INFORME N° 00180-2025-SENACE-PE/DEIN-UT

ASUNTO : Se recomienda aprobar el *"Informe Técnico Sustentatorio para el proyecto Autopista del Sol, Tramo Trujillo – Chiclayo: Construcción del Paso a desnivel (PAD) Chuín en el Evitamiento Paján (Ev-04) e Incorporación del DME 630 y Cantera río Chicama Chuín"*, presentado por Concesionaria Vial del Sol S.A.

Matriz de observaciones al “Informe Técnico Sustentatorio para el proyecto Autopista del Sol, Tramo Trujillo – Chiclayo: Construcción del Paso a desnivel (PAD) Chuín en el Evitamiento Paján (Ev-04) e Incorporación del DME 630 y Cantera río Chicama Chuín”

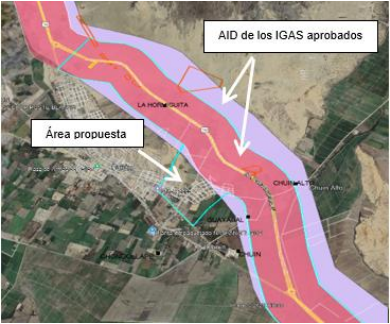
5.	Se advierte que el Titular:	Se requiere al Titular:
	<p>a. En el ítem 3.5 “<i>Línea base actualizada</i>” (págs. 3-59 a 3-143) describió la caracterización en base al “<i>área de intervención</i>”, “<i>zona de estudio</i>” y “<i>área de estudio</i>” del Proyecto; además, en el ítem 3.6 “<i>Identificación y evaluación de impactos</i>” (págs. 3-169 a 3-205) en la descripción de los impactos señaló que se manifiestan en el “<i>área de intervención</i>”; mientras que, en el mapa “<i>Incorporaciones Propuestas</i>” (Figura 3.4.1, pág. 1) representó al “<i>área de estudio del ITS</i>”. Por lo que, no queda claro que áreas o zona señaladas utilizó para la caracterización de la línea base del proyecto de ITS en el ítem 3.5; siendo la información incongruente.</p> <p>b. En el ítem 2.2 “<i>Descripción del área de influencia aprobada</i>” (pág. 2-16), indicó que los componentes del proyecto de ITS se encuentran dentro del área de influencia directa ambiental aprobada, el cual representó en la Figura 2.1.1 “<i>Área</i>”</p>	<p>a. En los ítems “<i>Caracterización Medio Físico</i>”, “<i>Caracterización Medio Biológico</i>”, “<i>Caracterización socioeconómica</i>”, “<i>Estrategias de Manejo Ambiental (EMA)</i>” e ítem “<i>Identificación y evaluación de impactos</i>” definir la denominación del área (se recomienda “<i>área de influencia del ITS</i>”), que considere los componentes del ITS y el área de manifestación de impactos ambientales, que formen parte de la caracterización de la línea base y de la evaluación de impactos, la cual deberá ser uniformizada en todo el capítulo “<i>Proyecto de Modificación</i>”, así como señalar su superficie (m² o ha). Asimismo, representar el área de influencia del ITS en pdf y formato editable (DWG, shapefile o KMZ), siendo uniforme en todos los mapas temáticos.</p>

N°	SUSTENTO	OBSERVACIÓN
	<p>de influencia y componentes aprobados”; sin embargo, de la revisión los diferentes instrumentos de gestión ambiental e instrumentos de gestión ambiental complementarios que han sido presentados, se verificó que, por ejemplo: parte del área de estudio que delimitó para la “Cantera Río Chicama”; se encontraría fuera del AID aprobada.</p> <div data-bbox="360 499 748 823">  </div> <div data-bbox="799 499 1184 823">  </div>	<p>b. Corregir el ítem 2.2 “Descripción del área de influencia aprobada”, en base a la delimitación del AID aprobado en los IGAs previos, y el área de influencia del proyecto de ITS, de forma que se evidencie si los componentes del ITS están dentro o fuera del AID aprobado. De encontrarse el área de influencia del proyecto de ITS fuera del AID aprobado, deberá integrar el mismo al AID del proyecto principal. Además, en la Figura “Área de influencia y componentes aprobados” representar, todos los componentes del ITS, la delimitación del área de influencia del ITS, y la delimitación del área de influencia (AID/AII) de los IGAs aprobados, así como precisar la superficie del AID integral del Proyecto principal.</p>
